Forslag detaljregulering for boligområde på Hon nordre, gbnr 60/2, PlanID 012420180007

Merknadsbehandling – Sammenfatning av uttalelser til høring og offentlig ettersyn, varslet 01.07.2023, frist 12.09.2023

Bilde 2 og 3: Utsnitt fra geoteknisk rapport – Utredning av områdestabilitet. Tre raviner ligger delvis innenfor planområdet. Disse benevnes som 1 (vestre ravine), 2 (midtre ravine) og 3 (østre ravine).

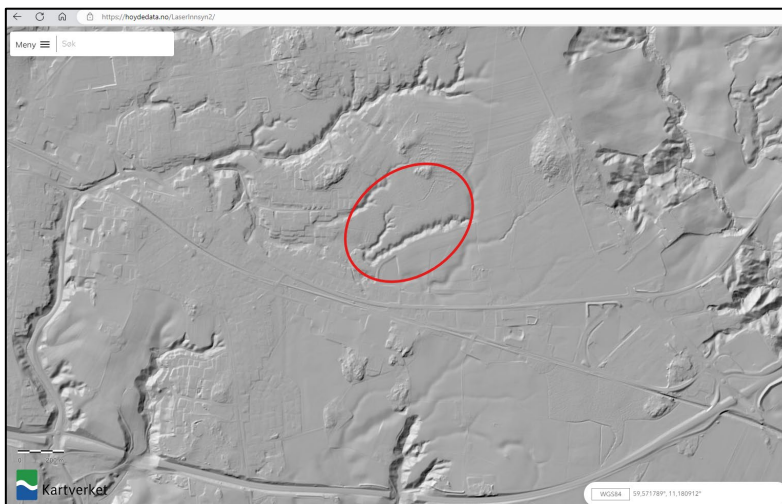
2.2 Konsekvenser av tiltak i ravinene og vurdering av bygningsplassering

Ut fra foreliggende dokumentasjon er det vurdert å være behov for sikringstiltak i form av avlastning og erosjonssikring. Kan ikke se at konsekvensene av tiltak i ravinene er vurdert.

Raviner (vassdrag) har en egenverdi både ifht natur og vassdragsmiljø. NVE gir et **sterkt faglig råd** til kommunen om å vurdere om det er mulig å oppnå tilstrekkelig sikkerhet ved f.eks. å plassere ny bebyggelse så langt fra skråningstopp, at skråningene blir liggende utenfor influensområdet til tiltaket, da vil det ikke være nødvendig med sikringstiltak (inngrep i ravinene) samtidig som man sikrer at bebyggelsen ikke berøres av fremtidige overflateprosesser (erosjon) i skråningene (TEK17 kap.7-2).

2.2 Tas delvis til følge

I justert planforslag er muligheten for oppfylging av ravinebunn fjernet fra reguleringsbestemmelsene. Avlastning av skråningstopp beholdes som avlastningstiltak, og illustreres og beskrives i geoteknisk notat.

Reguleringsbestemmelse sikrer at den naturlige ravineformen skal beholdes. Hele plangrepet og prosjektets konsept baseres på at ravinene skal bestå, og de utgjør området gjennomgående grønnstruktur. Nødvendig erosjonssikring tillates.

§ 3.1 Generelle krav, pkt c)

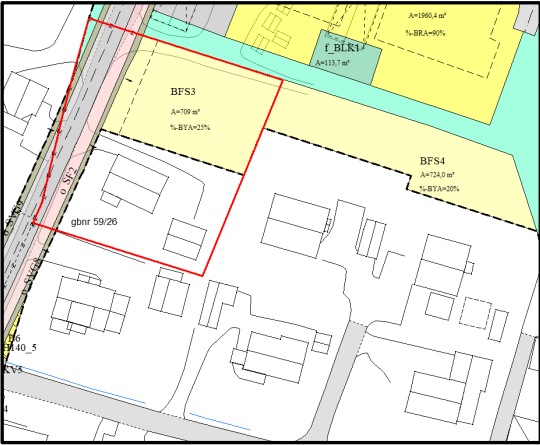
Forslagsstiller har i samsvar med sterkt faglig råd lagt inn forslag til rekkefølgebestemmelse som sikrer at overvannsløsninger i boligfeltene er ferdig opparbeidet før ferdigattest eller brukstillatelse for første bolig kan gis.

For å sikre at alle forutsetninger i overvannsnotat gjennomføres foreslås i tillegg følgende presiseringer tatt inn i planbestemmelsene.

Første ledd

Løsninger for overvannshåndtering skal følge reguleringsplanens overvannsplan datert 03.02.2022, og den til enhver tid gjeldende overvannsveileder for Indre Østfold kommune.

Sjette ledd

Urenset overvann fra anleggsfasen tillates ikke ført inn på kommunens ledningsnett eller til resipient.
